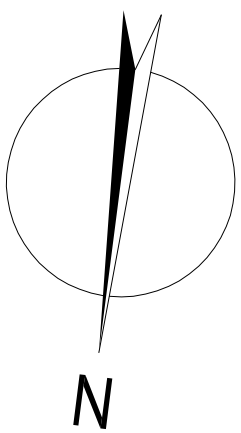
Ze względu na ograniczone możliwości finansowania, z zakresu prac opisanych w projekcie wyłączono pkt. "9.9. Drewniana konstrukcja pomostów" a pozostałe prace ograniczono do zakresu przedstawionego na rysunku. Prace te są przewidywane do wykonania w przyszłości.

- wzmocnienie muru linkami stalowymi

zakres prac przewidziany do wykonania w I etapie
